**Oggetto:** Autorizzazione, ai sensi dell'articolo 1-*sexies* del decreto legge 29 agosto 2003, n. 239, convertito, con modificazioni, dalla legge 27 ottobre 2003, n. 290, e s.m.i., alla costruzione ed all'esercizio del SA.CO.I.3 - Rinnovo e potenziamento del collegamento HVDC Sardegna-Corsica-Italia (opere in territorio italiano). Opere da realizzarsi: in Regione Sardegna, Provincia di Sassari, Comuni di Codrongianos e Santa Teresa Gallura; in Regione Toscana, Provincia di Livorno, Comune di Piombino, Suvereto e San Vincenzo (Pos. n. EL-430)

*Parere unico statale*

*per la Conferenza di Servizi del giorno 15 settembre 2022*

**OGGETTO:** Autorizzazione, ai sensi dell'articolo 1-sexies del decreto legge 29 agosto 2003, n. 239, convertito, con modificazioni, dalla legge 27 ottobre 2003, n. 290, e s.m.i., alla costruzione ed all'esercizio del SA.CO.I.3. Rinnovo e potenziamento del collegamento HVDC Sardegna – Corsica – Italia (opere in territorio italiano).  
Richiesta di parere.

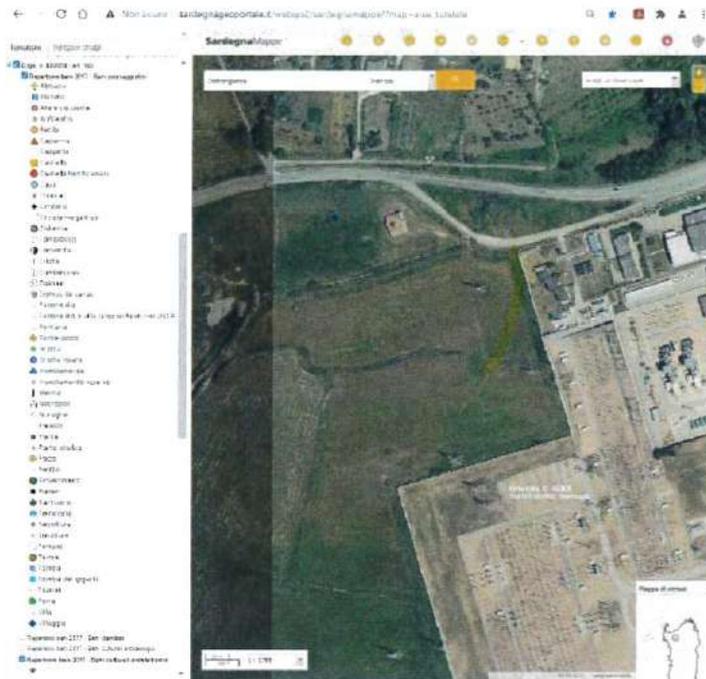
Sull'ortofoto aerea è stata evidenziata, in giallo, una ipotesi di tracciato alternativo per l'accesso alla nuova stazione di trasformazione di Codrongianos, tracciato più vicino alla centrale esistente nel tratto iniziale, alla massima distanza raggiungibile dalla chiesa romanica e dal villaggio di Sant'Antonio di Salvenero. Tale ipotesi, come visibile nelle immagini successive, presenta pendenze e raggi di curvatura paragonabili alla prima ed unica ipotesi presentata dalla Società Terna S.p.A.

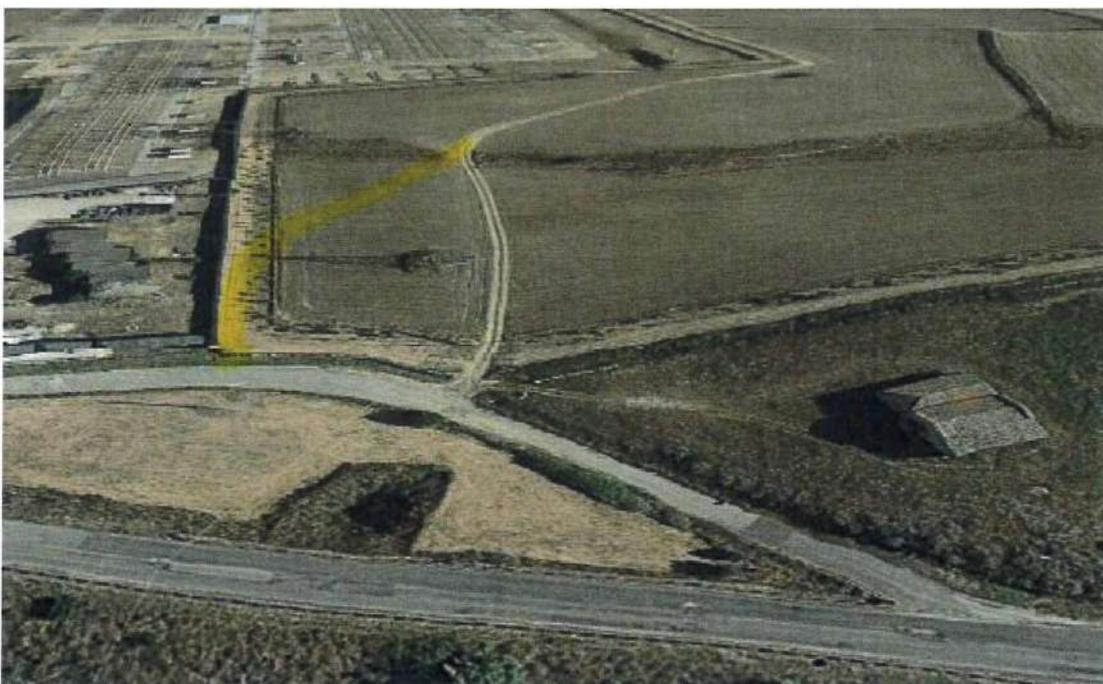
Fig. 3 - Fotografia ripresa da nord verso sud dalla Strada Provinciale n. 68 (fonte Google Street View). A destra, ad ovest, la chiesa romanica di Sant'Antonio di Salvenero. Come visibile nell'immagine, la proposta di spostamento del tracciato (in rosso) ad est (sinistra) di quello esistente e visibile al centro della foto, presenta pendenze e raggi di curvatura paragonabili a quelli esistenti. Tali aspetti dovranno essere approfonditi insieme al progetto di mitigazione visuale con fasce verdi perimetrali, sia per la strada e sia per la centrale elettrica, con analisi e fotosimulazioni di dettaglio dalla chiesa verso la nuova strada e verso la centrale >.
